Esitatud arvamus	KOVİ seisukoht
Telia 12.11.2024 nr EC.1-5.1/1322-1 Informeerime teid, et detailplaneeringu alas aadressiga Metsa tn 10 Põlva linn (katastritunnusega 62001:002:0190) paiknevad Teliale kuuluvad siderajatised.	
Päästeamet 7-1.2/24-76-1 13.11.2024 Kooskõlastatud	
Planeeringukomisjon 22.11.24 1. Sademevee ärajuhtimise lahendus. Näen, et on koostatud eksperthinnang OÜ Rakendusgeoloogia poolt, mis tõdeb, et sademevee immutamine võimalik. Seletuskirjas on kirjutatud: „Sadevesi koguneb maapealsesse lohku ja tekib "viibetiik" kust sademevesi imbub aeglaselt pinnasesse. Mahu suurendamiseks võib lohu maa alusesse ossa paigalda imbkassetid.“ See on hästi, et on tuvastatud, et imbumine toimub, vastasel juhul ei saaks üldse immutamise meetodit lahenduses kasutada. Samas soovin rõhutada, et hea hüdroloogiainseneride praktika on selline, et kui vähegi on võimalik, siis alati ka sellistest viibetiikidega aladelt tehakse lisaks avarii olukorraks ülevool sademevee torustikku või looduslikku kraavi. Olukord, kus potentsiaalselt on korra või paar aastat hoonete vahel vihma tõttu üleujutus, ei peaks olema hea planeerimise tava. 2. Mänguväljaku asukoht. Hetkel on immutusala ja mänguväljak

/joonis

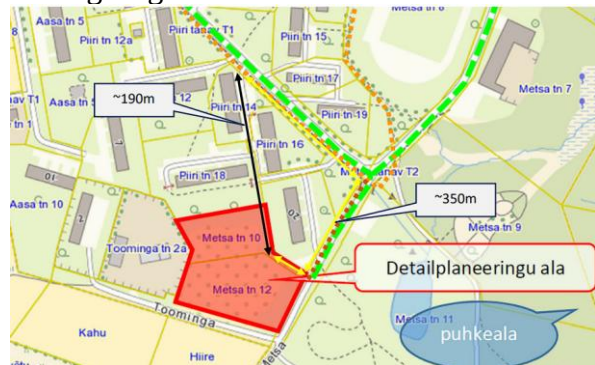
1. Tehnovõrkude joonis on puudulik – puuduvad Piiri tn. 20 kinnistu ääres kasvavad, punase ringiga tähistatud, suured puud. Metsa 10 kinnistu piirile projekteeritud nõva paiknemine ei arvesta seal kasvavate puude juurestiku kahjustamisega selle väljaehitamisel.

Krundi piiril kasvavad kaskede [läbimõõt 1,3m kõrgusel (rinnasläbimõõt) 43...45 cm => kaitseala minimaalne raadius $r=43*0,18=7,7\text{m}$] juures on nõva laius 2m, mis jääb täielikult kõigi krundi piiril paiknevate kaskede juurestiku kaitseala sisse. Lisaks jääb 2 puu juurestiku kaitseala sisse ka kavandatav sissesõidutee. Krundi piiril kasvavad hõbekuuskede [läbimõõt 1,3m kõrgusel (rinnasläbimõõt) 23...28 cm => kaitseala minimaalne raadius $r=23*0,18=4,14\text{m}$] juures on nõva laius 1,5m, mis jääb samuti kõigi krundi piiril paiknevate puude juurestiku kaitseala sisse. Nõva on planeeritud vahetult kinnistu piirile ja kulgeb sellega paralleelselt, sellisel kujul lõigatakse läbi vähemalt 2 kase ja 2 kuuse juured pooles ulatuses, mis muudab nad väga tundlikuks ilmastikumõjudele (põud, tormituuled,...). Palume muuta detailplaneeringut selliselt, et oleks tagatud Piiri 20 kinnistul kasvavate puude säilimine nii ehitusperioodil kui ka edaspidi.

2022). Sellise sügavusega nõva ei pruugi Piiri tn 20 asuvaid puid kahjustada sellisel määral, et puud võiksid ümber kukkuda. Siiski tagastab Põlva Vallavalitsus detailplaneeringu koostajale ja palub üle vaadata nõvade vajalikkus kogu Piiri tn 20 külgneva ala ulatuses ning lisada planeeringusse tingimus, et juurdepääsuteede ja sademevee immutamise lahenduste projekteerimisel tuleb määrata meetmed säilitatavate, sh Piiri tn 20 asuvate puude kaitseks.

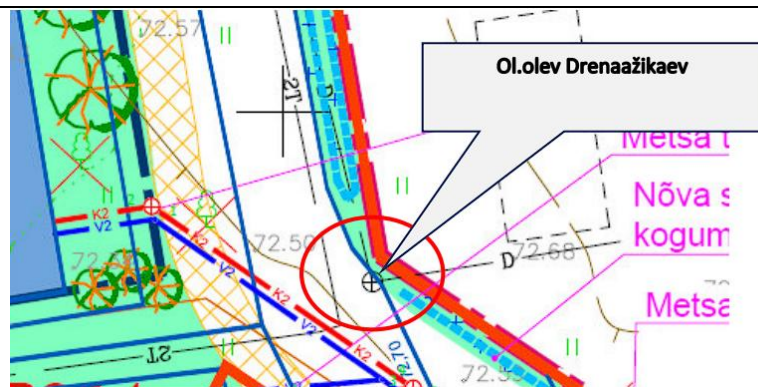
3. Punktis 1 toodud pildil on sinise ringiga tähistatud ~40-aastane tamm, mille istutasid Piiri tn.20 elanikud maja valmimisel 1989 a. Tamm on ilus ja kindlasti II väärtusklassi puu kui mitte rohkemat. Detailplaneeringu seletuskirja punktis 2.12 on kirjas järgmiselt: „Likvideerimisele kuulub elujõus tamm, kuid juurdepääsu tagamiseks pole seda võimalik säilitada - naaberkinnistuga ei jõutud kokkuleppele kasutada juurdepääsuks nende maad.“ Nimetatud väide on demagoogiline ja küüniline - detailplaneeringu kehtestamisest huvitatud isik uuris detailplaneeringu esimese variandi arutelul, kas KÜ Piiri 20 on nõus oma kinnistul servituudiga Metsa tn.10 sissepääsutee rajamiseks. Küsimusele, kas seda sissepääsutee servituuti võiks rakendada hoopis Metsa tn.12 kinnistul, tuli järsk vastus, et seda kohe kindlasti ei tule. Millegipärast on tema jaoks aktsepteeritav tee tegemine naabrite kinnistule aga mitte oma valduses olevale maatükile selliselt, et täies ilus tammepuu säiliks. KÜ Piiri 20 elanikud ei nõustunud erakorralisel koosolekul nimetatud pakkumisega, sest sissesõidutee vahetult puhkeruumide läheduses halvendab nende elukvaliteeti. Seega detailplaneeringu kehtestamisest huvitatud isik ei olegi kaalunud muid variante antud olukorrast väljatulemiseks, kuigi tal on kõik võimalused lahenduste leidmiseks, mis rahuldaks kõiki osapooli. Nimelt kuuluvad nii Metsa tn.10 kui ka Metsa tn.12 kinnistud ühele ja samale omanikule (Agricola Holding OÜ) ning kinnistupiiride ümbertõstmise või sõiduteele servituudi kehtestamise puhul ei saa puggeda argumendi taha, et naabriga ei saa kokkuleppele. Detailplaneeringu esimese variandi küsimuste ja ettepanekute juures, likvideeritava kõrghaljastuse kohta (hõlmab ka kõnealust tammepuud) vastas Põlva Vallavalitsus järgmist: „Põlva Vallavalitsus nõustub arvamusega, et detailplaneeringu lahendus ei arvesta olemasoleva kõrghaljastusega. Kindlasti juhime planeeringu koostaja tähelepanu asjaolule, et ka Põlva valla üldplaneeringu 2029+ järgi tuleb olemasolevat haljastust maksimaalselt säilitada ja palume planeeringulahendus üle vaadata.“ See arvamus on aktuaalne ka detailplaneeringu käesoleva variandi puhul ja palume selle arvamusega ka arvestada.

Põlva valla üldplaneeringu punktis 5.1.15 seisab, et olemasolevat kõrghaljastust tuleb maksimaalselt säilitada ning üldine nõue on, et vähemalt 10 % katastriüksusest peab olema kõrghaljastusega. On tõsi, et Metsa tn 10 ja 12 katastriüksuste ja lähiala detailplaneeringu lahenduse järgi ei ole võimalik planeeringualale jääva tamme säilitamine. Planeeringu eskiislahenduse avalikustamise ajal, 2022. a juunis, kerkis tamme säilitamise teema samuti üles ning planeeringu kehtestamisest huvitatud isikul paluti kaaluda lahendusi, mis võimaldaksid tamme

säilitamist. Arendaja on 2022. a augustis teinud Piiri tn 20 korteriühistule kahe võimaliku variandiga ettepaneku kavandatud juurdepääsutee asukoha muutmiseks, need mõlemad lükati korteriühistu poolt tagasi. Juurdepääsude kavandamist läbi Metsa tn 12-ne ei ole arendaja olnud valmis kaaluma põhjendades seda planeeringu üldise kontseptsiooni muutmisega. Põlva Vallavolikogu alatine planeeringukomisjon on planeeringulahenduse heaks kiitnud, mis ühtlasi tähendab seda, et tamm ei saa oma asukohta jääda. Suurte puude ümberistutamine on aga võimalik ja sellekohast praktikat on ka Eestis. Tõenäoliselt on võimalik Metsa tn 10 omanikuga kokkuleppel tamme ümberistutamine, kui seda peetakse vajalikuks ja võimalikuks. Samuti tähendab planeeringukomisjoni seisukoht seda, et planeeringu koostamise korraldajal ei ole alust teistsuguse planeeringulahenduse nõudmiseks. See, et kavandatud asfaltpinnad parklates ei jää tegelikkuses kõige kuumemal ajal päikese eest varju, on arendaja poolt teadlikult võetud risk.
